DODATEK Č. 3 KE SMLOUVĚ O DÍLO
uzavřené podle § 2586 a násl. zákona č. 89/2012 Sb., občanský zákoník („OZ“)
(„Smlouva“)

NÁVRH ZMĚNY				číslo : 04/2025	
Zhotovitel:	Metrostav DIZ s.r.o., Koželužská 2450/4, 180 00 Praha 8				
Komu:	Město Česká Kamenice, náměstí Míru 219, 407 21			Datum: 10.3.2025	
Název akce: Dokončení vodovodního řadu Líska, Česká Kamenice					
Způsob odeslání/ předání/datum:	poštou	E-mailem- X	Faxem:	osobně	
Odkazy	na specifikaci:	Ano - Zápis z Kontrolního dne č. 6 stavby ze dne 12.12.2024			
	na výkresy:	ne			
	na rozpočtové podklady:	Ano – rozpočet v příloze			
	na jinou část smlouvy:	ne			
Popis a zdůvodnění změny: Navrhované změny jsou provedeny v souladu s § 222 odst. 4 ZZVZ – tzv. de minimis. IO 04 vodovodní řad A1 – prodloužení řadu o 40bm V průběhu výkopových prací na vodovodním řadu A1 bylo na základě dodatečně dodaného geodetického zaměření majitelů nemovitostí zjištěno, že stávající přípojky k č.p. 135 a č.e.66 jsou na jiném místě, než předpokládal projekt stavby. Proto se investor rozhodl prodloužit vodovodní řad A1 o 40bm.

NÁVRH ZMĚNY				číslo : 05/2025	
Zhotovitel:	Metrostav DIZ s.r.o., Koželužská 2450/4, 180 00 Praha 8				
Komu:	Město Česká Kamenic

10 04 – VODOVODNÍ ŘAD A1

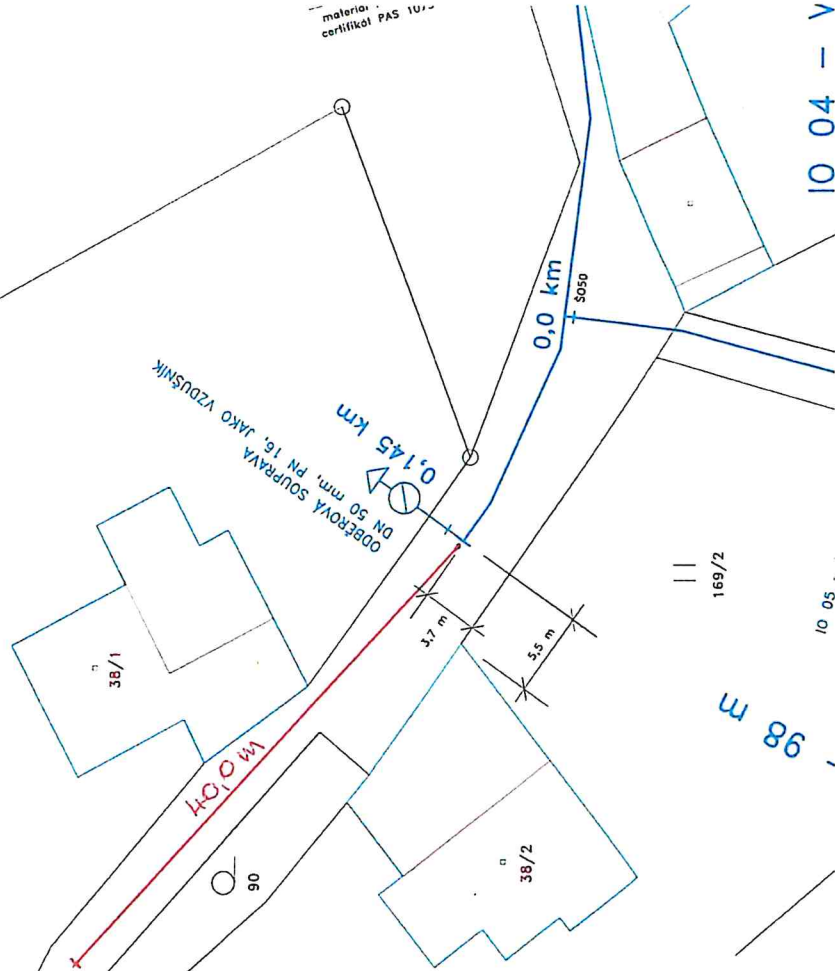
- potrubí vodovodu řad A1 plastové PEHD 63 x 5,8 mm, 145 m
(materiál potrubí PE 100RC, SDR 11, PAS 1075 – typ 2)
- šoupě vodárenské přírubové DN 50 mm se ZS, PN 10, 1 ks
- odběrová souprava s odvodněním, DN 50 mm, PN 16, 1 ks
- napojení na vysazenou odbočku T 80/50 na řadu A, 1 ks
- dezinfekce a tlaková zkouška vodovodu DN 50 mm, 145 m
- počet napojených nemovitostí na vodovod, 7 ks
